„Modernizace trati Sudoměřice - Votice“

Dodatečné informace - Dodatek č. 30

713008_02_02

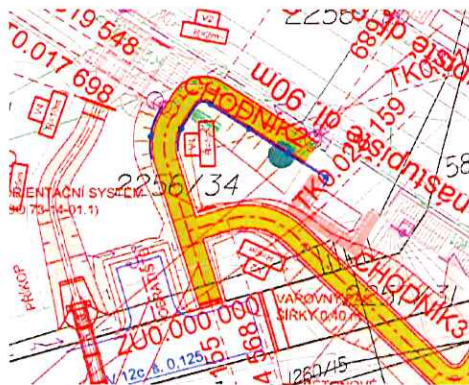
SO 71-30-08 – položka 21 má možná chybnou výměru

Nepochopili jsme v jaké jednotce je číslo 24 ani číslo 0,2. Jediné zábradlí jsme našli zakreslené 713008-02-02. Ve výkrese 713008_02_01 je modře zakreslen pouze plot, ale zábradlí žádné.

Dotaz: Prověří zadavatel správnost výměry?

Dotaz byl již zodpovězen v rámci předchozí odpovědi na dotaz č.525 v rámci DI č.23.

Výměra je platná tato:

21 34894 ZÁBRADLÍ A ZÁBRADEL ZÍDKY Z KOVU T 1.200
